# JMTR原子炉施設に係る 廃止措置計画について (審査会合における指摘事項への回答)

令和2年2月5日

国立研究開発法人日本原子力研究開発機構  
高速炉・新型炉研究開発部門  
大洗研究所

## 指摘事項の内容とその対応一覧 (1/2)

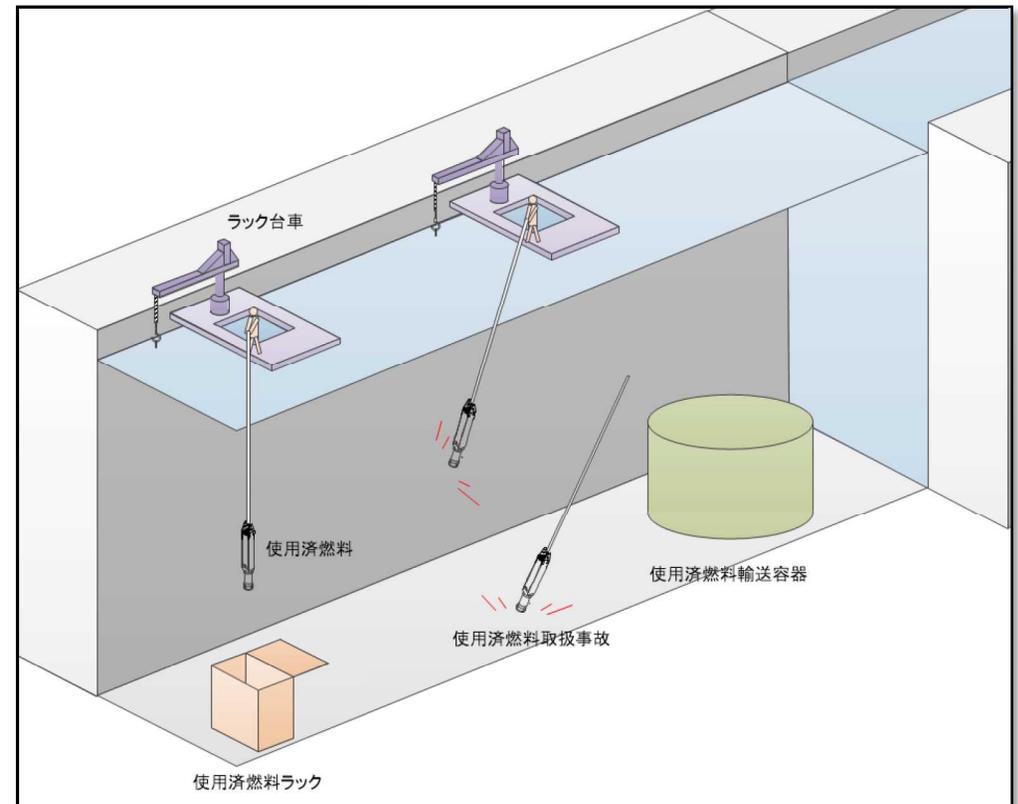
推定汚染分布のレベル区分の考え方について、クリアランスレベルを上部主要機器に設定している根拠や、床や壁の表面は低レベル放射性廃棄物に設定しているが、どの程度の浸透と設定しているか。

- 一方、第1種管理区域内に設置・保管されているもので、放射化汚染や二次汚染はしていないと考えられるもの(上部主要機器等)は、「放射性物質として扱う必要がないもの【CL】」に区分している。
- また、第1種管理区域の建家の壁及び床については、放射化汚染や二次汚染はしていないと考えているが、JRR-4などの先行炉を参考として、保守的に「放射能レベルが極めて低いもの【L3】」に区分し、そのはつり厚さは2cmと設定している。
- 主な廃止対象施設の推定汚染分布を右図に示す※。
- 今後行う「汚染状況の調査」において、必要に応じて、試料採取及び分析を行い、汚染分布の再評価を行う。

※申請書の図8-3「主な廃止措置対象施設の推定汚染分布」から区分の表現方法を見直しているが、区分や推定発生量に変更はない。

UCL系統冷却塔のワイヤーロープによる固定写真

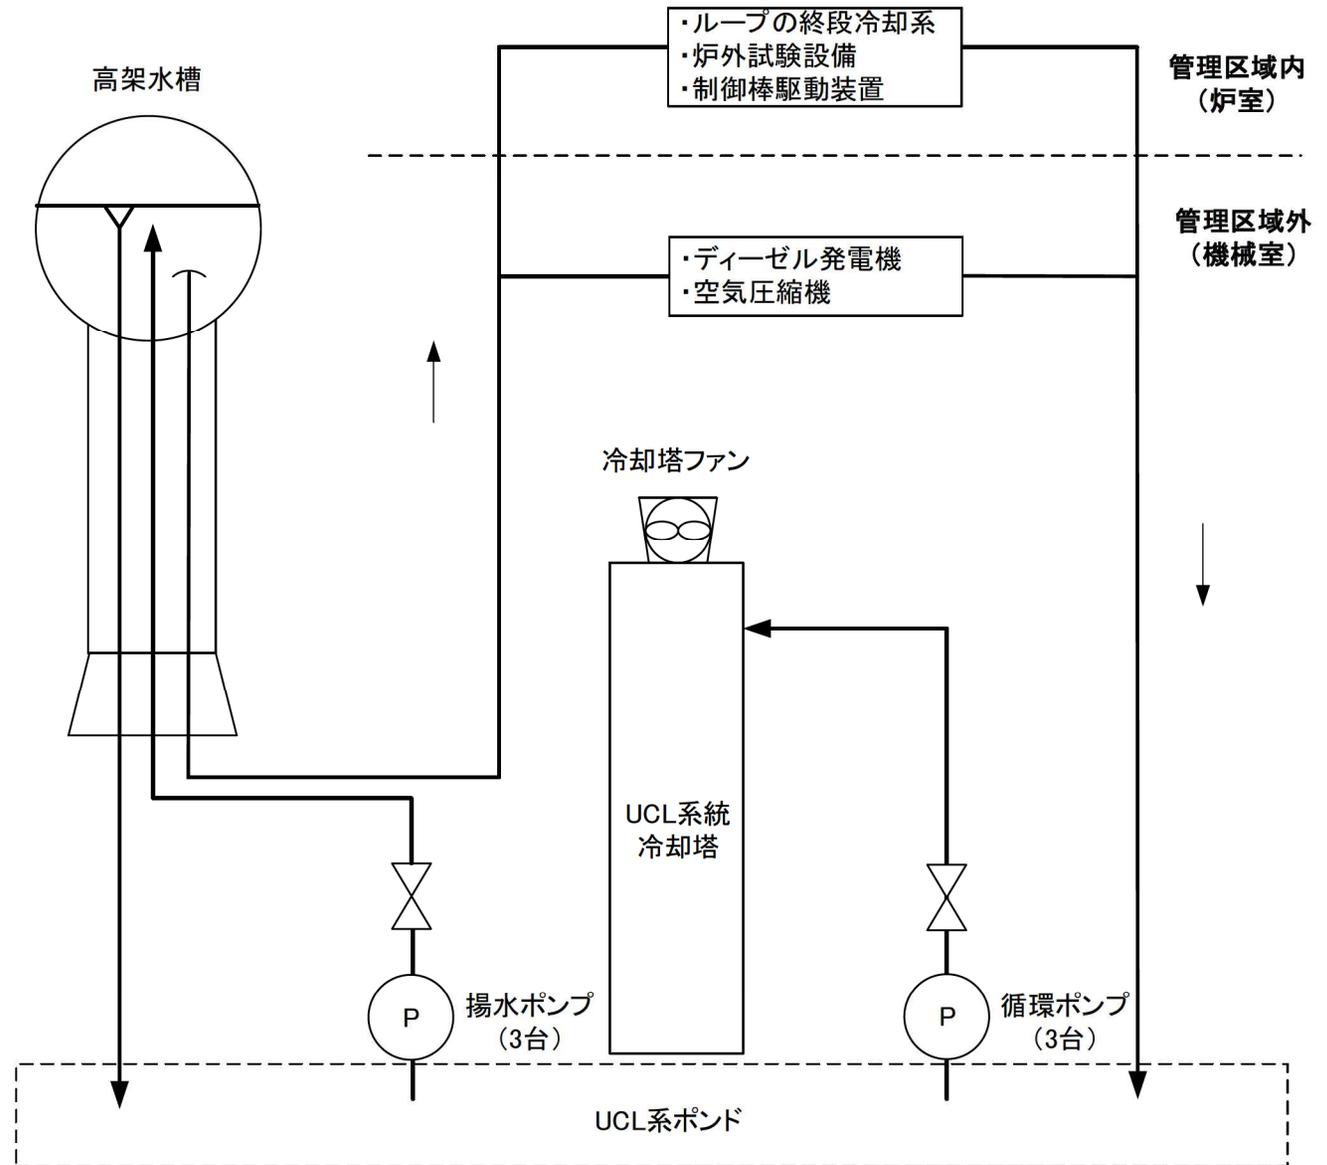
また、安全確保上必要な設備に該当しているUCL系統の冷却塔について、どのような台風対策などを検討しているのか説明すること。

UCL系統冷却塔について、二次冷却系統冷却塔倒壊の原因分析に基づいて、健全性調査のため、構造計算及び針貫入試験等を実施、一部の部材に腐朽が確認された。健全性調査の結果を基に、今年度中に点検項目の見直しを行うとともに、来年度に、予防保全として一部の部材の補修、交換等を行い、当面の間、設備を維持管理する。なお、これらの対応が完了するまでの間、台風等の強風の対策として行っている4方向からのワイヤーロープによる固定は継続し、倒壊した場合の周辺への影響を軽減する。

一方、UCL系統は廃止措置期間において必要な冷却能力が大幅に減少することも考慮して、UCL系統冷却塔を小型の設備に置き換える。

弁操作用空気系統の概要図

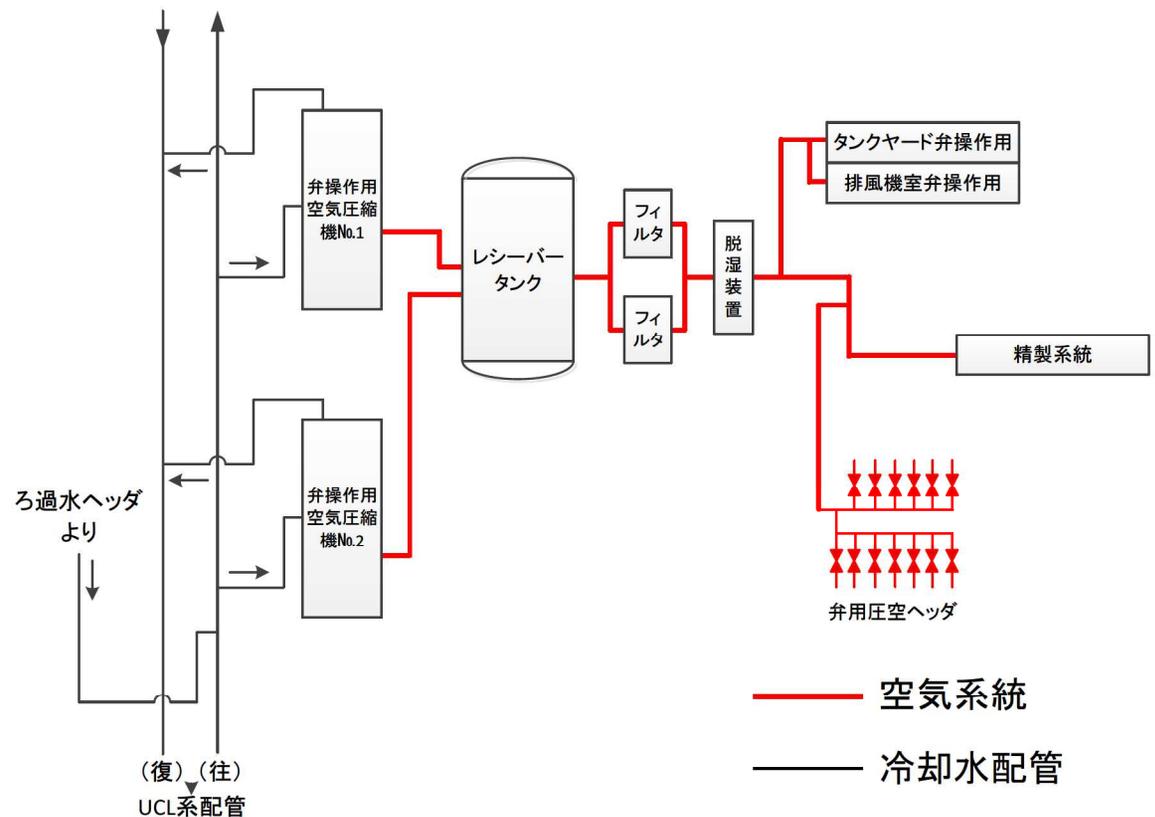
その他の安全確保上必要な設備及び廃止措置に伴い保安のために講じる措置に用いる設備について、どのような設備にどのような機能維持をする必要があるのか。

空気系統は、一般用、弁操作用、空調用の系統があり、それらの系統は空気圧縮機、配管、弁等からなり、圧縮空気を空気作動弁等に供給するものである。参考として、弁操作用空気系統の概要図を示す。

- ✓ 排風機室弁操作用は、原子炉建家の負圧維持の際に、気体廃棄物の廃棄施設の弁の操作に使用する。
- ✓ タンクヤード弁操作用は、液体廃棄物の移送時に、液体廃棄物の廃棄施設の弁操作に使用する。
- ✓ 精製系統は、一次冷却設備の水質維持のために、精製系統の弁操作に使用する。

UCL系統が、何らかの理由で使用できなくなった場合、維持する設備である空気系統の空気圧縮機が使用できなくなり、上記弁の操作を必要とする作業及び原子炉建家内の作業※については、作業時の安全確保上の観点から作業を一旦停止する。

なお、UCL系統が復旧する前に作業が必要となった場合は、別系統(工業用水:ろ過水)を用いることで空気圧縮機を冷却し、空気作動弁を使用することも可能である。
